Anexo à INFORMAÇÃO N.º 496/2023 DPU

Assunto: Pedido de alteração de alvará de loteamento 14/98 – lote 43 – Junção de elementos

Local: Rua Rodrigues de Freitas

Processo: 5853/1995

Fig.4 Proposta de inserção das construções no lote 43

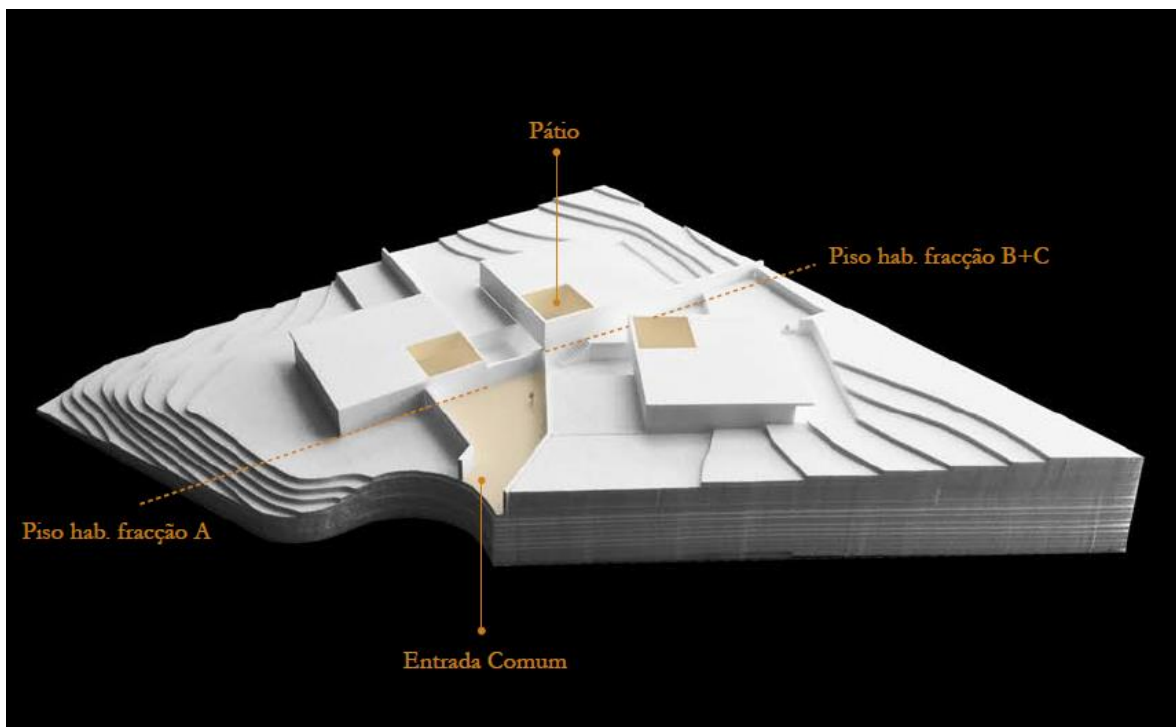
7.2. A pretensão visa a possibilidade de construção de 3 moradias isoladas, num lote com 5.940,00m², que nos parece comportar a edificabilidade proposta. Importa mais uma vez clarificar que a apreciação em fase de loteamento respeita aos índices urbanísticos propostos e não ao projeto de arquitetura, no entanto, foi apresentado um estudo bem como simulação tridimensional para as edificações, que servirá de suporte para a aceitação da proposta, dado o mérito da solução.

7.3. Tendo em conta esta análise, julga-se que a proposta apresentada poderá vir a ser acolhida num contexto de estudo de conjunto como o aqui demonstrado e não de forma isolada, devendo garantir-se índices de permeabilidade do solo que respondam aos princípios definidores do projeto do loteamento. Esta proposta evoluiu da anterior, onde se propunha o aumento da área bruta de construção, estando agora estabilizado que a área bruta de construção se mantém inalterada, havendo apenas o aumento da área de implantação, decorrente da implantação de 3 moradias, aumentando 5% em relação ao alvará de loteamento em vigor.
